O.ZG.Z-2.4080.55.2018.ab

PROJEKT STAŁEJ ORGANIZACJI RUCHU

STAŁA ORGANIZACJA RUCHU W ZAKRESIE OZNAKOWANIA
TURYSTYCZNEGO

OPINIA

Plan orientacyjny 1: 10000

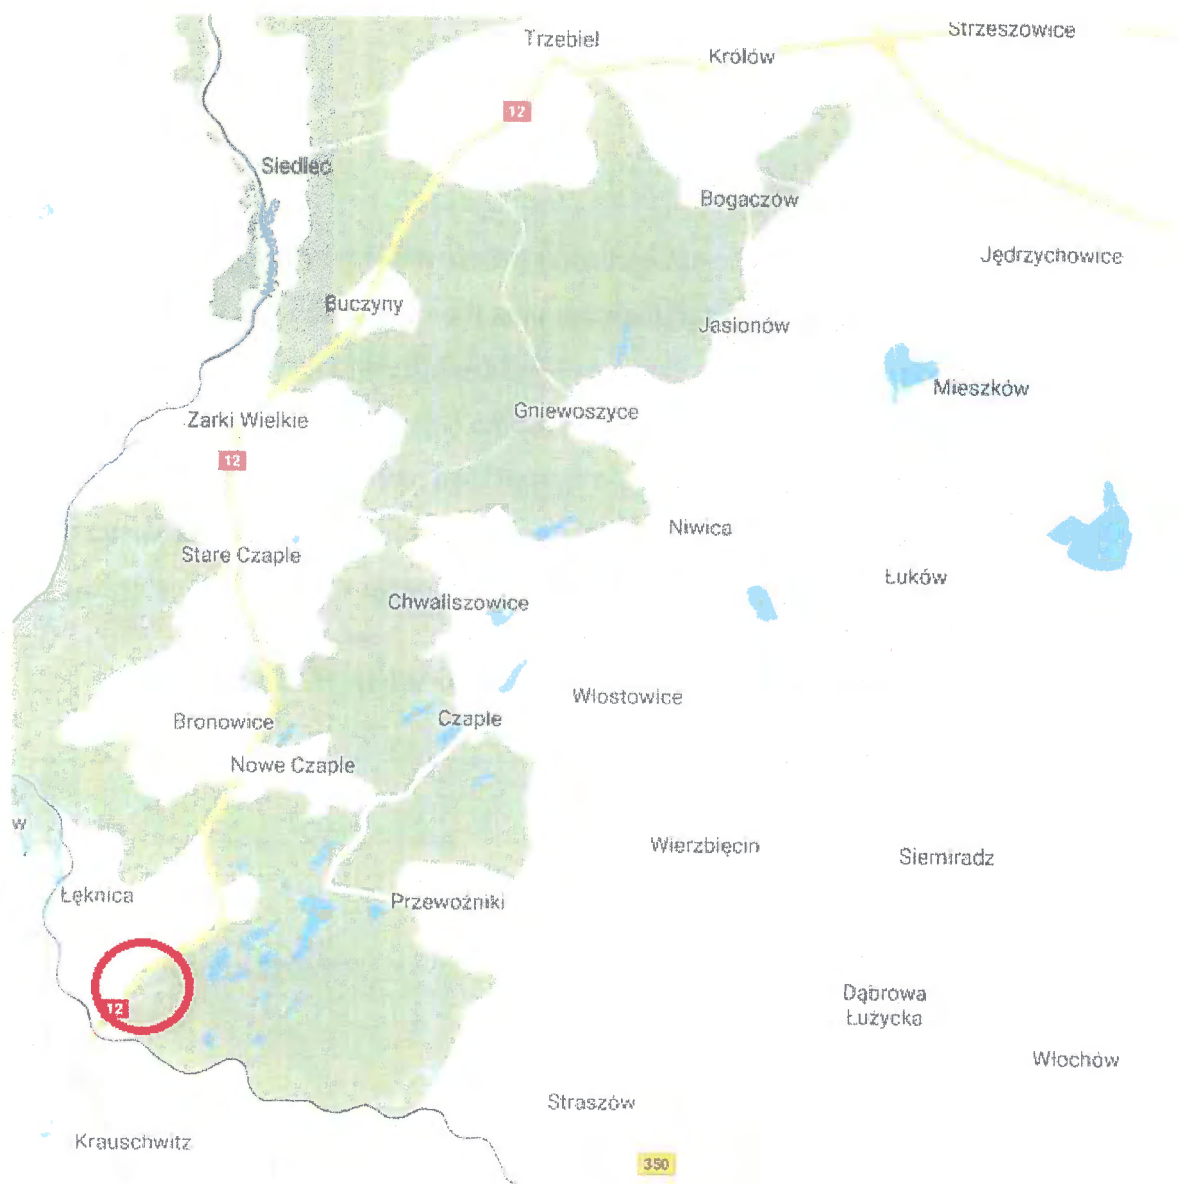
1. Znaki należy umieścić przed latarnią.

- 1) mając na uwadze, że miejsce niebezpieczne takie jak skrzyżowanie nie powinno być „przeładowane” informacjami niezwiązanymi z bezpieczeństwem ruchu drogowego oraz dodatkowo rozpraszającymi kierowców znak E-22b należy ustawić ok. 30m przed skrzyżowaniem (rondem) a nie bezpośrednio na nim – zgodnie z intencją ustawodawcy „w odległości do 50m przed skrzyżowaniem”.
